Avis délibéré de l'Autorité environnementale sur le projet de programmation pluriannuelle de l'énergie de La Réunion (974) pour les périodes 2016 – 2018 et 2019 – 2023

n°Ae : 2015-65

Figure 5 : Schéma du réseau électrique réunionnais. (Source EdF/SEI Bilan prévisionnel de l'équilibre offre/demande d'électricité. Juillet 2015)

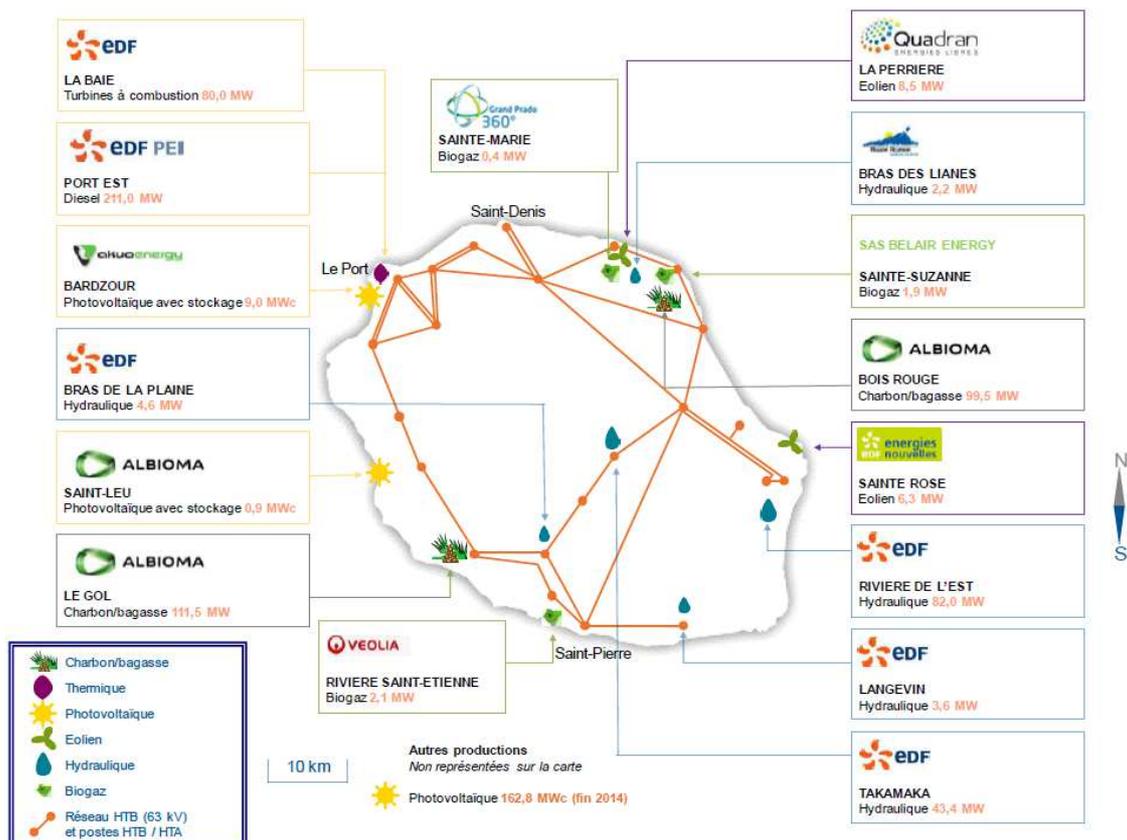
Le réseau de transport d'électricité est fortement contraint par la géographie de l'île. Le schéma figure 5 illustre l'ensemble du système électrique de La Réunion. D'après la PPE, le réseau est enfoui pour 68 % du réseau haute tension et 36 % en basse tension. Cette proportion n'apparaît pas sur le schéma figure 5 où les lignes présentées sont essentiellement aériennes. Une ligne sous marine a été récemment installée entre la nouvelle centrale du Port Est et Saint-Denis. La PPE prévoit la construction d'une ligne souterraine au nord entre Digue (lieu d'atterrissage de cette ligne sous marine) et Moufia (quartier de l'est de Saint-Denis) afin de renforcer l'alimentation de la zone de Moufia. Il est prévu également la construction d'une liaison à haute tension entre l'ouest et le sud de l'île (liaison électrique de l'Ouest) afin de faire face aux besoins liés à l'extension de l'urbanisation au sud. Le tracé prévisionnel de cette ligne n'est pas précisé, ni si elle sera aérienne ou souterraine. Il est enfin indiqué que la construction d'une nouvelle ligne entre Moufia et Abondance est envisagée dans le cadre du schéma régional de raccordement au réseau des énergies renouvelables, schéma qui est actuellement suspendu (cf. §0 page 12).

Pour la complète information du public, l'Ae recommande d'explicitier la différence apparente entre la carte des lignes électriques du bilan énergétique de la Réunion et le taux d'enfouissement fourni par EDF et de fournir les indications disponibles à ce jour sur les caractéristiques et le tracé de la future liaison électrique de l'Ouest.
